Autorité environnementale

**Avis délibéré de l'Autorité environnementale
sur l'exploitation d'une usine de fabrication de
batteries électriques sur les communes de
Bourbourg et Craywick (59)**

n°Ae : 2024-051

Avis délibéré n° 2024-051 adopté lors de la séance du 11 juillet 2024

Figure 3 : Localisation du raccordement et du futur poste électrique Flandre Maritime¹⁴ (Source : dossier, RTE)

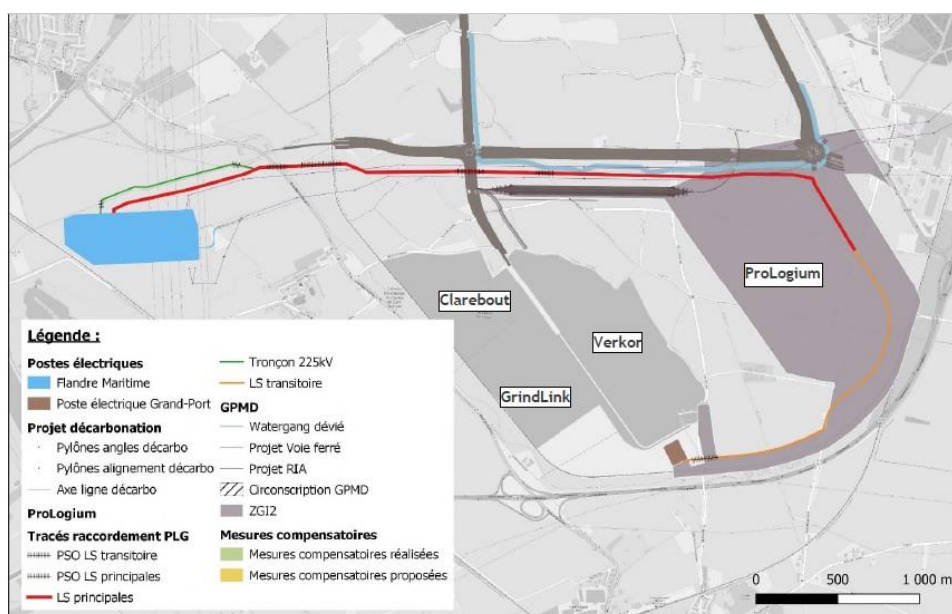
¹⁴ Cette figure permet de visualiser les réseaux, mais pas les zones de compensation. Ce point est abordé par la suite.
